fg 194 - part 160 - sub 19

DIFFORMITA' RILEVATE

ABITAZIONE int 69

Piano Terzo - Scala 6 - Edificio C

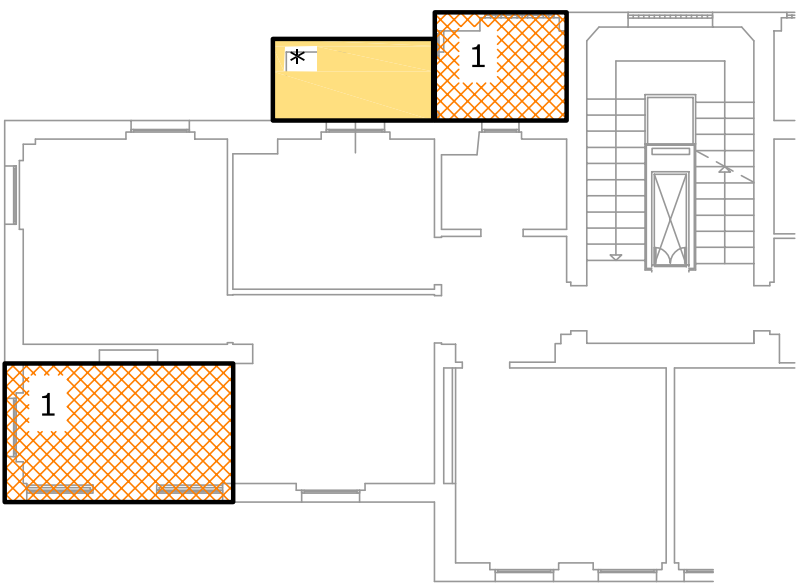
1 - Ampliamento a destinazione residenziale per sup netta totale di circa mq 12,90.
Domanda di Condonò 87/238814/6 richiesta per una superficie residenziale di mq 9,60.
Si consiglia la presentazione di documentazione aggiuntiva completa di visura storica, planimetria aggiornata, modulo-descrizione lavori e relazione esplicativa per richiesta rettifica superficie.

2 - (opere di manutenzione straordinaria MS) Diversa distribuzione interna

| | * Presso il Catasto: |
| VISURA | Modifica/inserimento "palazzina" |
| PLANIMETRIA | Inserimento "scala-interno-palazzina" |
| | Errata rappresentazione della veranda |

(eventuali) PRATICHE da PRESENTARE:
-- Docfa con planimetria ed inserimento di dati
-- Doc aggiuntiva Domanda di Condonò
-- CILA per modifiche interne eseguite post condono
